株式会社ミスミ

「パネルサポートブラケット スチールタイプ／ステンレスタイプ」
仕様変更のご案内

パネルサポートブラケット スチールタイプ／ステンレスタイプ

<①：形状変更>

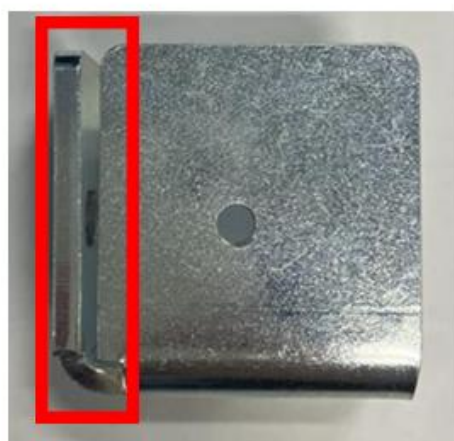
パネル接地面端部の形状を変更いたしました。

カタログ記載の寸法・性能に変更はなく、類似型番も同様の変更となります。

<②：形状変更>

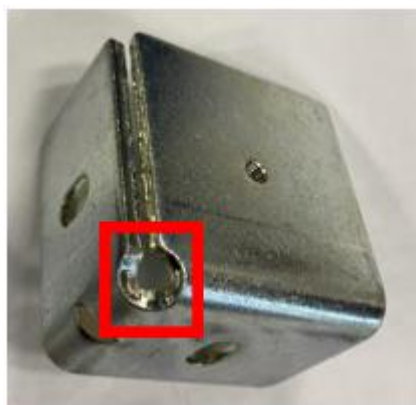
パネル接地面角部の形状を変更いたしました。

カタログ記載の寸法・性能に変更はなく、類似型番も同様の変更となります。
